ACTA No.		
NOMBRE DEL COMITÉ O DE LA REUNIÓN: Comité De Obra- Cubierta Nave 4 numero: 3		
CIUDAD Y FECHA: Ibagué, 17 octubre 2023	HORA INICIO: 7:30 Am	HORA FIN: 9:30 Am
LUGAR Y/O ENLACE: Subdirección de Centro de forma presencial	DIRECCIÓN GENERAL / REGIONAL / CENTRO De Industria Y Construcción	
AGENDA O PUNTOS PARA DESARROLLAR: <ol style="list-style-type: none">1. lectura del orden del día2. temas pendientes del comité # 23. aspectos técnicos y administrativos4. programación de obra5. varios		
OBJETIVO(S) DE LA REUNIÓN: Comité de obra #1: CO1.PCCNTR.5327438 Adecuación de la cubierta de la Nave 4		
DESARROLLO DE LA REUNIÓN		
<p>Palabras de subdirector saludo breve, donde se cita las descripciones básicas del contrato de adecuación de la nave 4. Resalta el equipo de trabajo de parte del SENA, frente a la obra que se comienza.</p> <p>1. <u>lectura del orden del día</u></p> <p>disposición de los temas como se discutirán según el orden de temas pendientes en el comité obra # 2</p> <p>2. <u>temas pendientes del comité # 2</u></p> <ol style="list-style-type: none">1. El contratista de la obra debe presentar el balance para la adición que se acordó realizar al contrato por ítem no estipul

Modelo de teja
con el
aislamiento tipo
sándwich

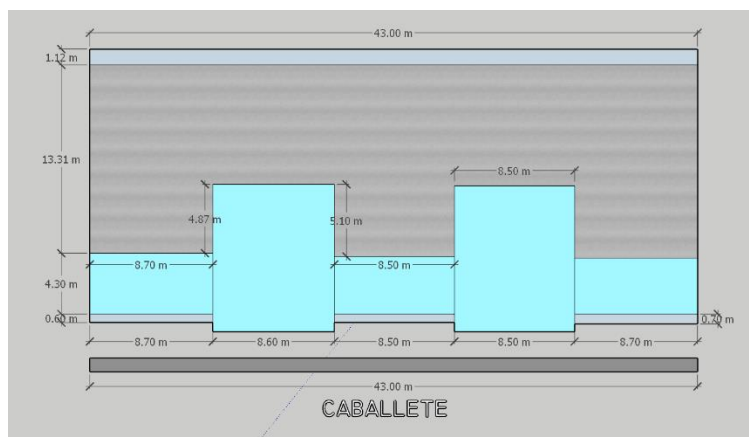
El día de hoy se lleva a la subdirección del centro la muestra de la teja SSR sándwich la cual reposará en la oficina

Remate con
corta gotera en
la fachada y
hacia la canal

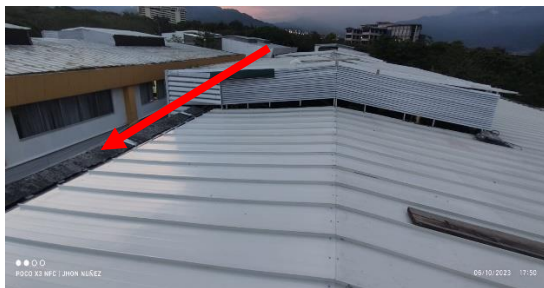
Partiendo del análisis de la situación climática del sector y que afecta a la nave 4 se define las áreas que llevarán, cubierta tipo Sándwich SSR (Standing Seam Roof), y sencilla SSR. (ver imagen). El área que aparece de color gris (495.46m²), será la que lleve cubierta tipo sándwich SSR (Standing Seam Roof), debido a que por la altura de la cubierta con respecto a los ambientes del segundo piso son los más afectados por las altas temperaturas. Y el que lleva color azul (354.5 m²) será la que tenga cubierta sencilla debido a que estos ambientes no los afecta directamente el calor ya que la distancia entre el primer piso y la cubierta es mayor y genera una ventilación adicional. Teniendo un total de cubierta de 849.96m²

1. Caballete teja SSR (43m²)
2. Tejas sencilla SSR (Standing Seam Roof) (354.5 m²)
3. Remates cubierta para evitar que se filtre el agua en la parte de la canal y fachadas (120 ml)

En los aspectos de la ejecución de la obra ya se instaló toda la cubierta sin aislamiento, el día de mañana o el miércoles está llegando el material para terminar la instalación en el área que lleva el aislamiento tipo sándwich y laterales con remates hacia la fachada y canales (en esta actividad se deben cambiar cubierta en lamina de superboard por teja sencilla SSR sencilla)ver indicación flecha

Los ítems antes mencionados no se tuvieron en cuenta para el contrato y son necesarios para el buen funcionamiento de la cubierta, y se deben incluir estas tres actividades dentro del contexto total del contrato sin que se perjudique a ninguna de las partes, en donde se llega a un común acuerdo.

De acuerdo al resultado del balance solicitado y los ítems no previstos en el contrato, se requiere una adición a este por un valor de \$14.920.954 (catorce millones novecientos veinte mil novecientos cincuenta y cuatro pesos m/c).
